**Oggetto:** **Provvedimento Autorizzatorio Unico di VIA comprensivo del Provvedimento di VIA (LR 4/2018, Art.20)**

**Progetto:** realizzazione di impianto fotovoltaico denominato “CARPI-FOSSOLI” di potenza nominale pari a 23,20MWp con sistema di accumulo a batterie e opere di connessione alla rete elettrica

**Proponente:** Energy Aquarius S.r.l.

**Richiesta integrazioni**

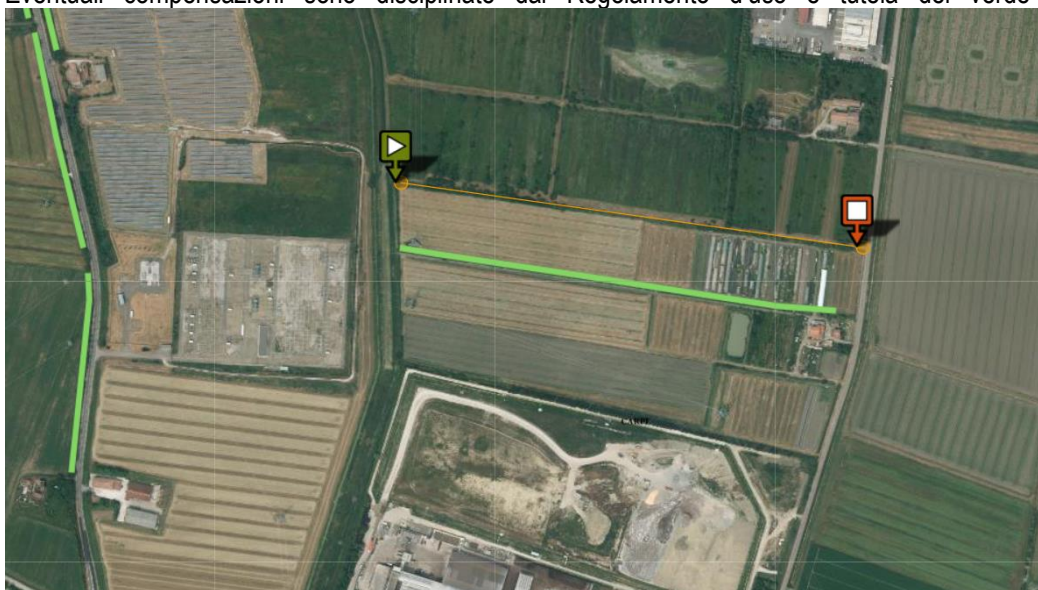
46. Si rileva un'ulteriore interferenza dell'impianto con una siepe sottoposta a tutela comunale ai sensi dell'art. 5 del Regolamento del verde. L'immagine satellitare che segue identifica la siepe ed evidenzia ulteriormente le formazioni identificabili da PUG. Delle tutele evidenziate dal Servizio competente e di quelle ulteriormente rilevate ai sensi dell'art. 29, dovrà essere dato atto all'interno delle tavole dello stato di fatto e di progetto a garanzia della completa tutela degli impianti vegetazionali.

L'area di rispetto, in conformità al Regolamento del Verde (ved. artt. 4-5-6-22-23-24-25-26), dovrà essere individuata da tecnico competente in materia in relazione allo sviluppo della siepe stessa come meglio evidenziato da perizia tecnica da allegare al progetto.
